**Falkenbergs  
kommun**

## Detaljplan för tillfällig vistelse och handel **Del av Ullared 2:2 m fl** Falkenbergs kommun

### **GRANSKNINGSUTLÅTANDE**

Upprättad 2023-06-29

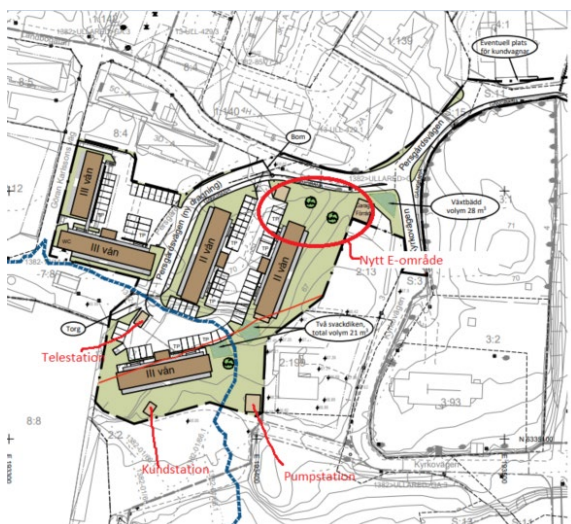
E.ON kan notera att det inom kvartersmark finns utlagt u-område för allmännyttiga, underjordiska ledningar, vilket vi uppskattar. För att markkablarna ska vara förenliga med detaljplanen yrkar E.ON på att det säkerställs att detta u-område är 4 meter brett med markkabeln i mitten. Den restriktion i markanvändningen som egenskapsbestämmelsen medför bör redovisas i planbestämmelserna. E.ON föreslår följande formulering i planbestämmelserna vid beteckningen u: ”*Marken ska vara tillgänglig för allmänna underjordiska ledningar. Inom området får inte bedrivas verksamhet*

eller vidtas åtgärd som kan hindra eller försvåra bibehållandet av elektriska starkströmsanläggningar”.

*Kommentar: U-områden för befintliga och nya el-ledningar är säkerställda med bredden 7–8 m i plankartan. Planbestämmelsens formulering för u-område anses ej behövas ändras då önskade restriktioner uppfylls inom gällande formulering. Befintligt kabelskåp ligger utanför plangräns. Eventuellt nytt kabelskåp och ledningar säkerställs inom föreslaget u-område i Persgårdsvägen. Planförslaget föreslås kompletteras med E-område för teknisk anläggning och u-område för aktuella ledningar. Planbeskrivningen föreslås revideras angående distribution av fjärrvärme.*
